改善箇所説明図

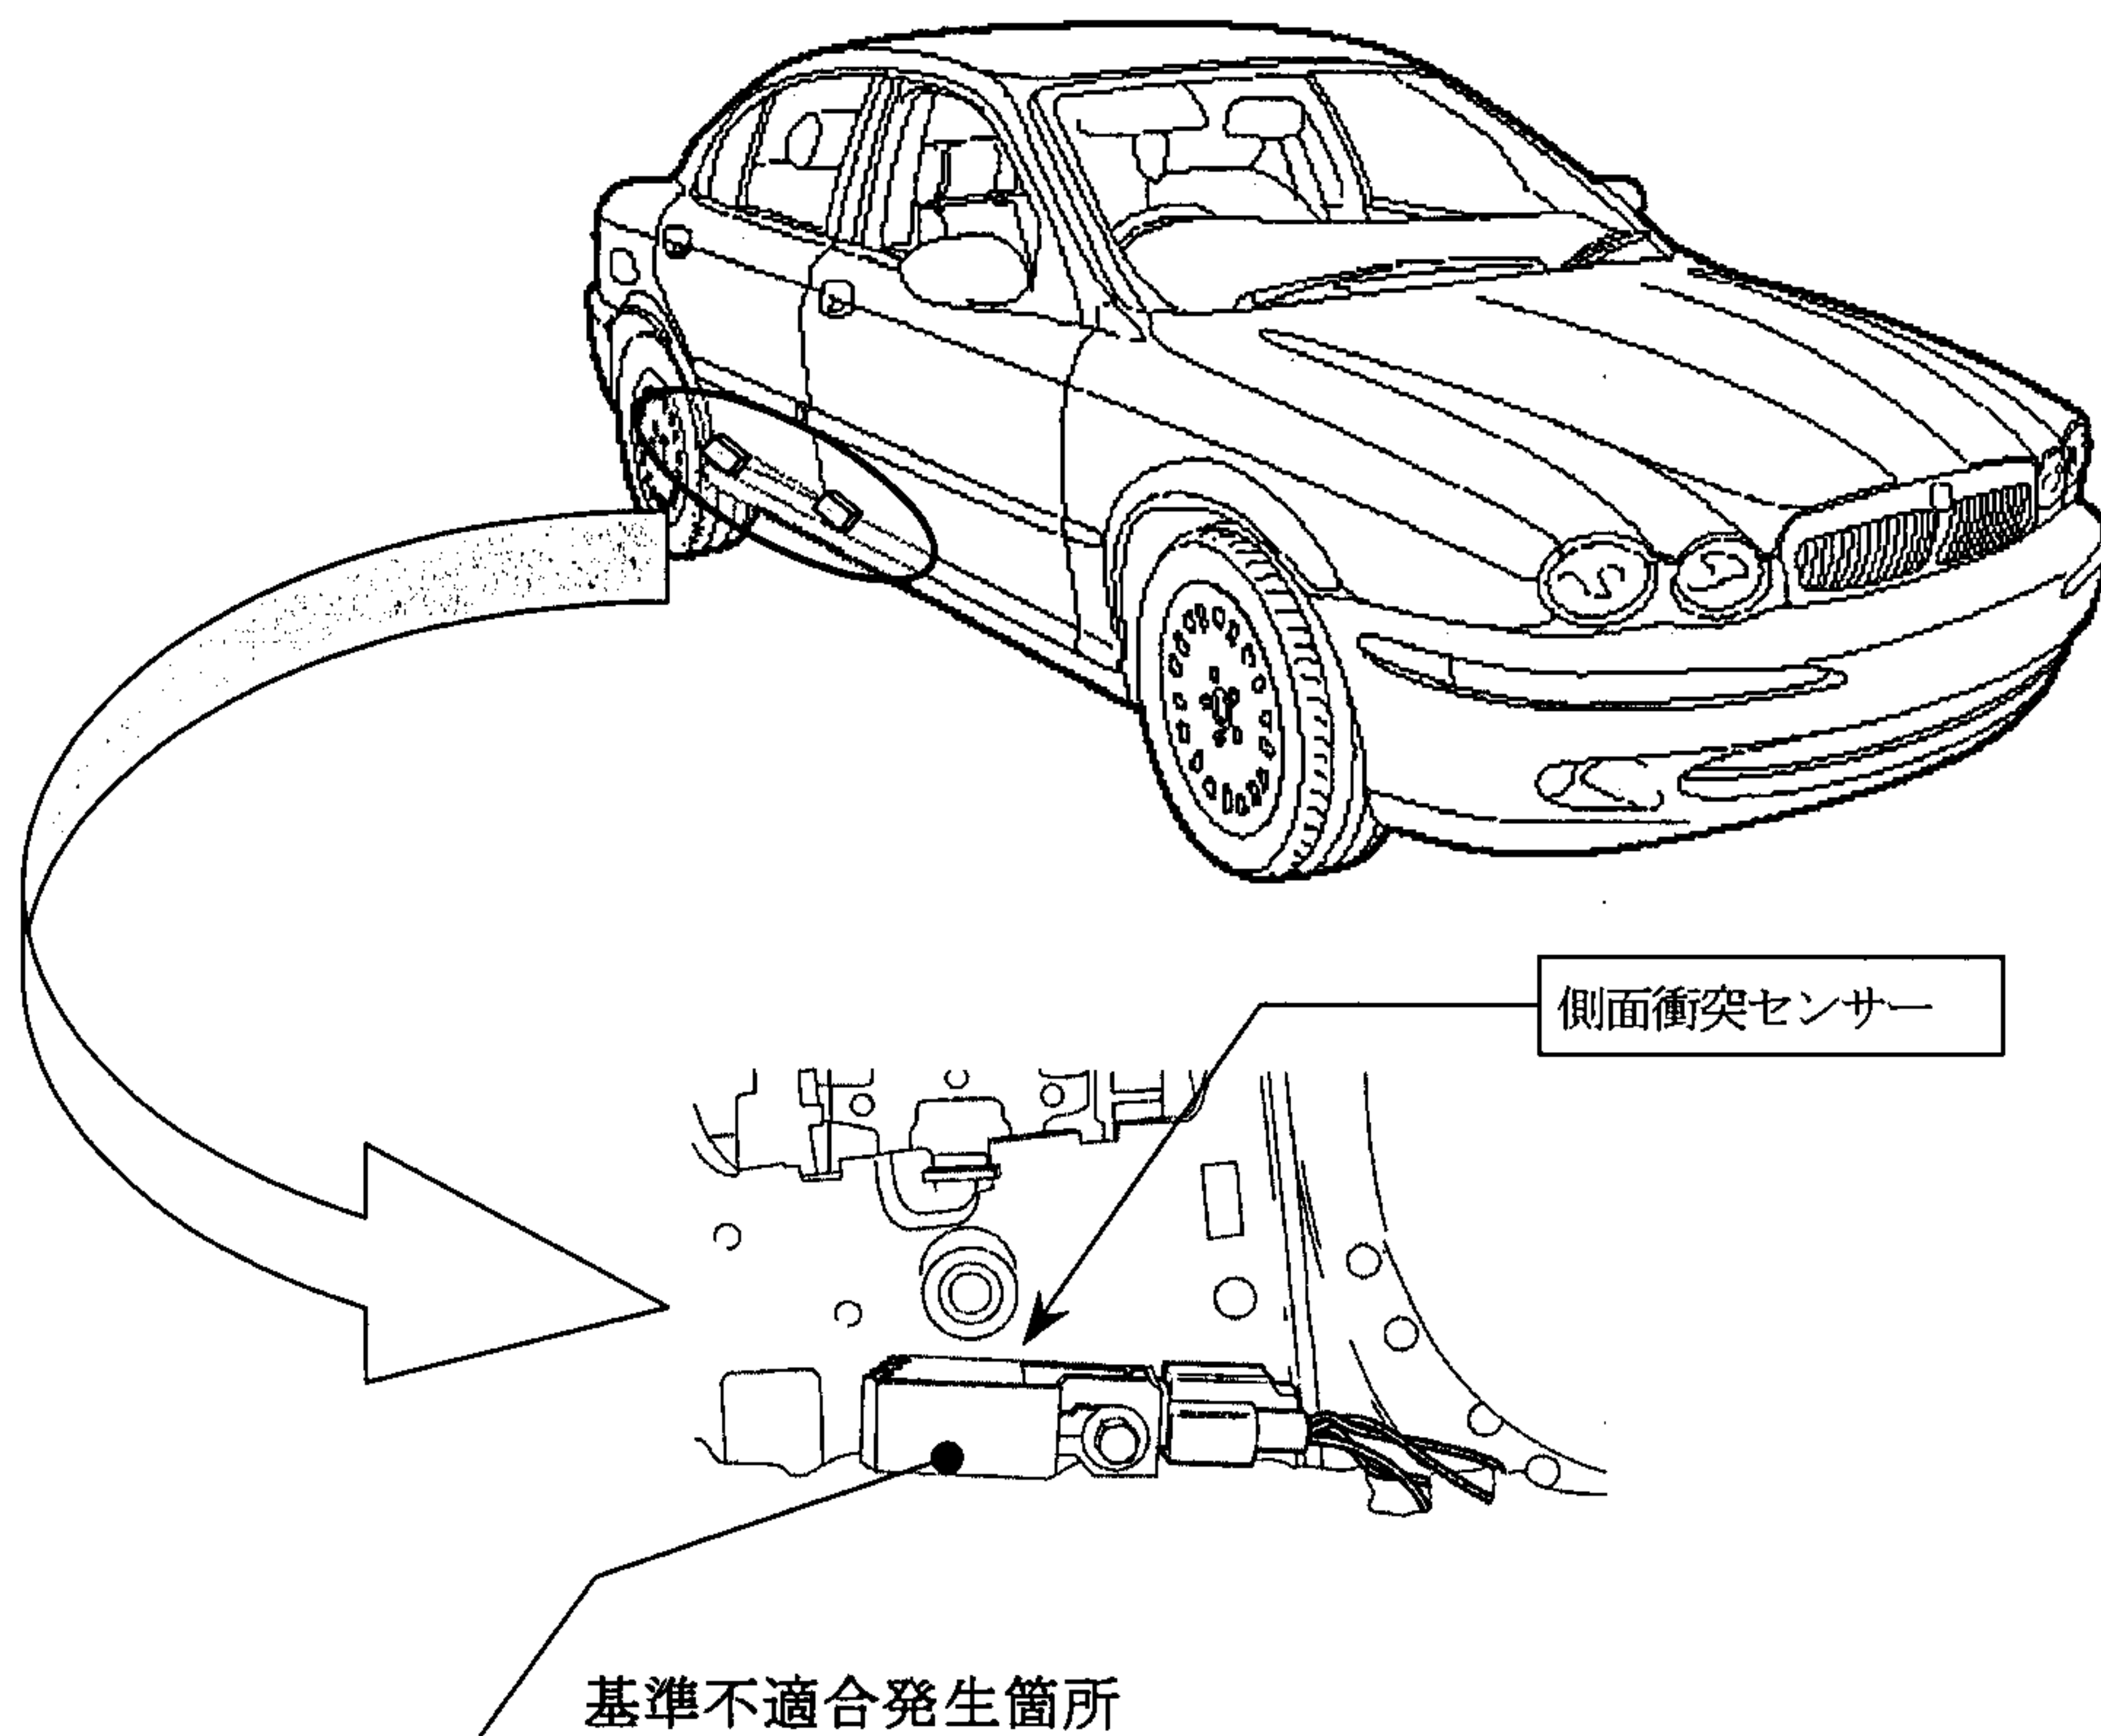
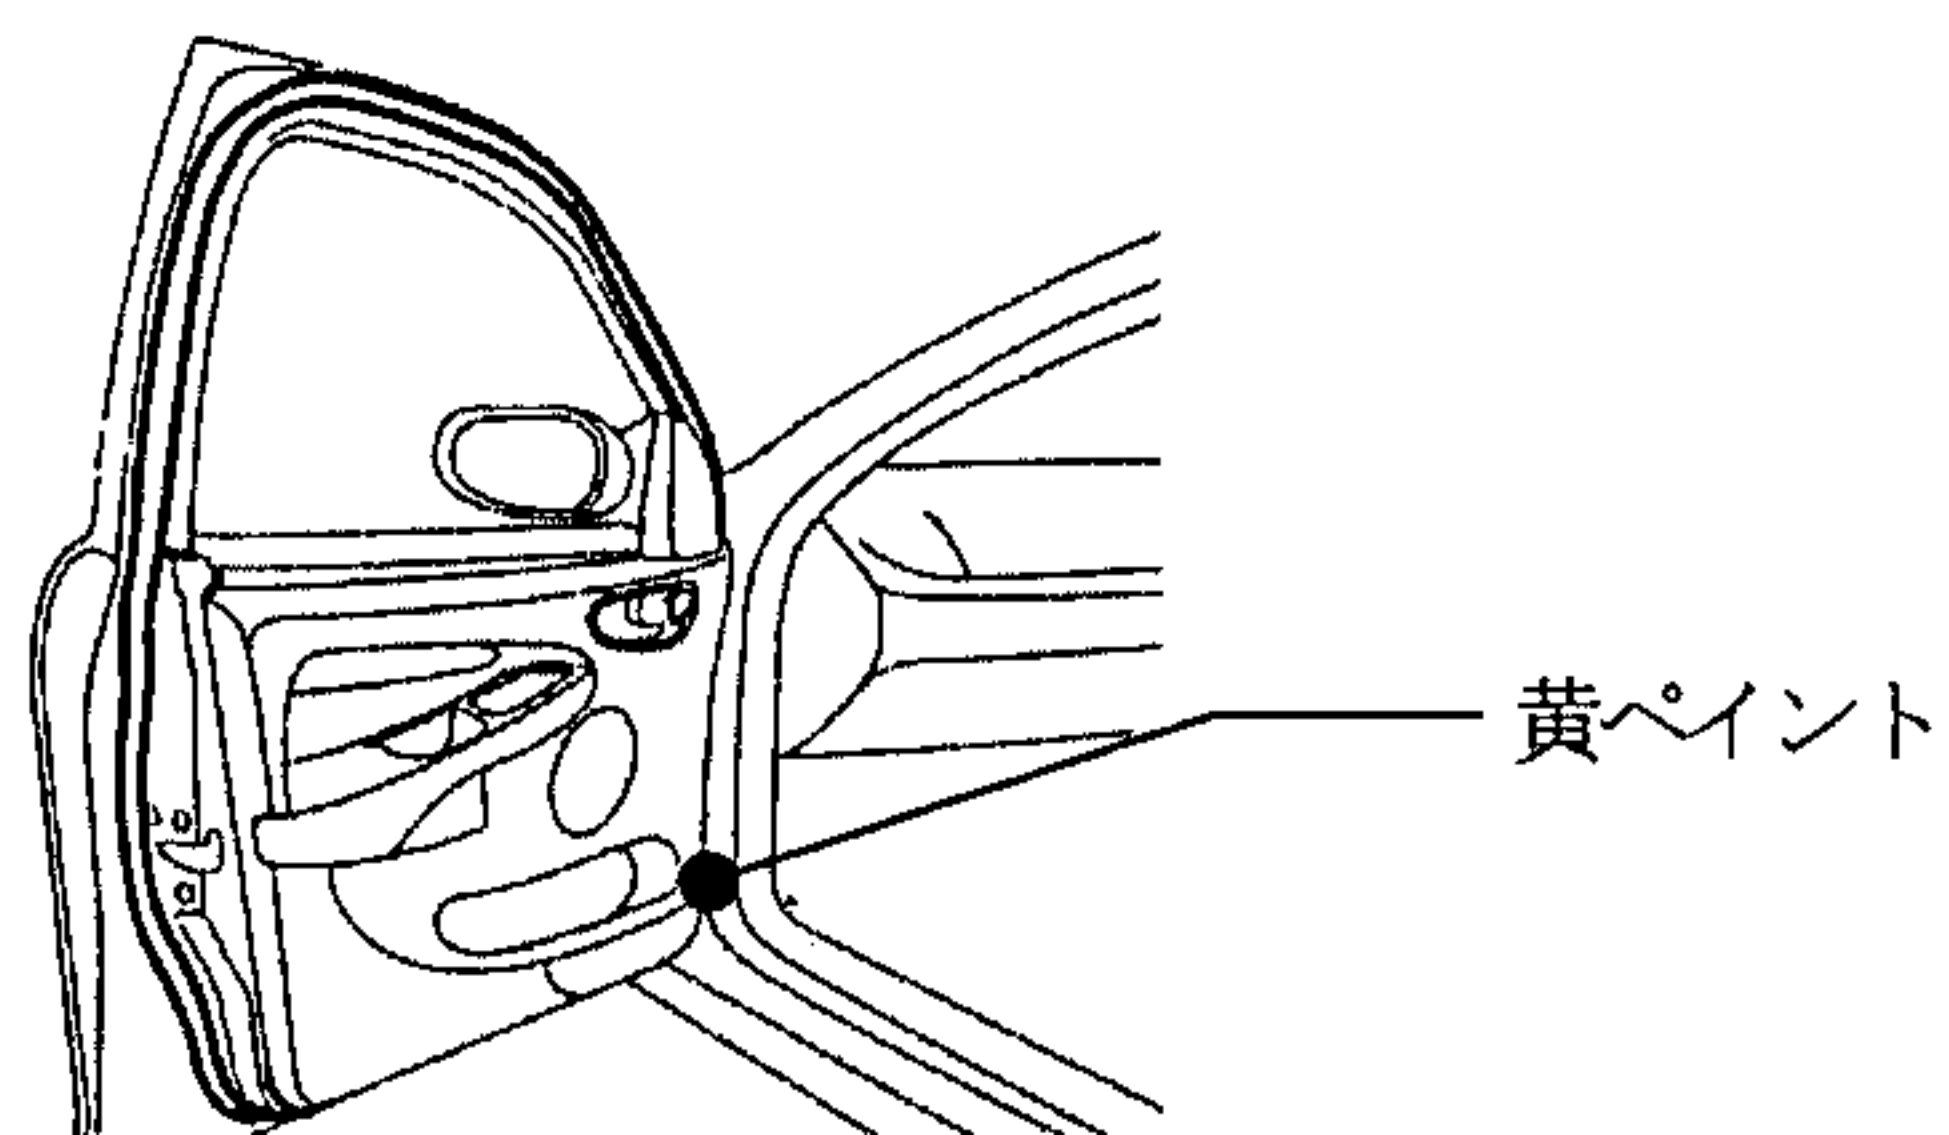
エアバッグシステムの側面衝突センサーの耐電磁気性能が不足しているため、車外からの電磁波の影響により、当該センサーが誤信号をエアバッグコントロールユニットへ送信することがある。そのため、最悪の場合、エアバッグコントロールユニットがサイドエアバッグ及びサイドカーテンエアバッグを誤って展開させるおそれがある。

全車両、当該側面衝突センサーを対策品と交換する。

助手席ドア開口部の下側ヒンジ付近に黄ペイントを塗布する。
